REVISION 002 TO A INVITATION TO TENDER

Title - Sujet : Réfection des services publics au Bloc des services d'entretien – Parc national Banff	
Solicitation No. - N° de l'invitation : 5P420-20-0092/A	Date : 20 juillet 2020
Amendment No. - N° de modification : 002	
Client Reference No. - N° de référence du client : 697	
GETS Reference No. N° de référence de SEAG : PW-20-00919430

Modification 002

La présente modification vise à diffuser des questions et des réponses.

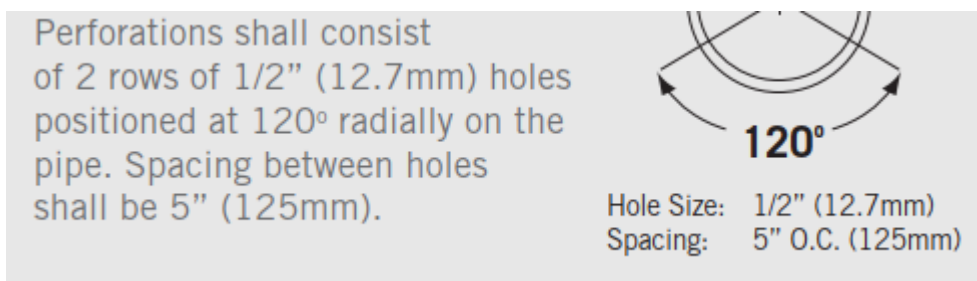
Q6 Pouvez-vous confirmer si la conduite perforée en PVC de 150 mm doit être de type DR35 et si un modèle de perforation est disponible?

R6 Oui, toutes les conduites perforées doivent être des conduites de type DR35 de 150 mm. Les perforations doivent être comme ci-dessous :

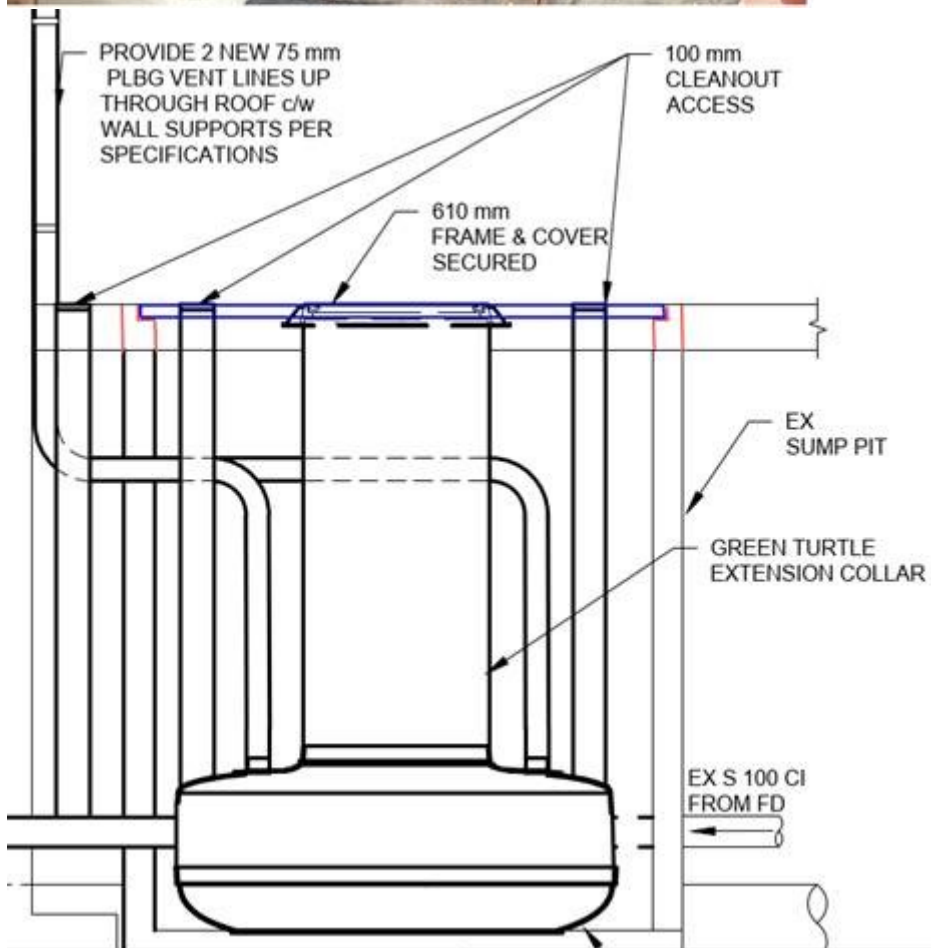
Q15 Est-ce qu'une charge nominale H20 est acceptable pour le couvercle du séparateur Proceptor 50?

Q17 De quelle façon la structure et le couvercle sont-ils ancrés au-dessus du puisard pour le dessableur-déshuileur? Est-ce que la plaque d'acier existante demeure en place ou est-ce qu'un nouveau dessus doit être fabriqué pour le puisard?

R15 L'ensemble et le couvercle, comme il est indiqué sur le dessin, doivent avoir « une charge nominale pour la circulation conforme à la norme AASHTO M306 » puisqu'ils se trouvent dans l'atelier mécanique et doivent pouvoir supporter de la machinerie et des véhicules lourds.

R17 Fabriquer une nouvelle plaque d'acier comportant des découpes pour les regards de nettoyage et le séparateur. La plaque doit être supportée par les parois en béton armé du puisard existant. Voir les images ci-dessus.
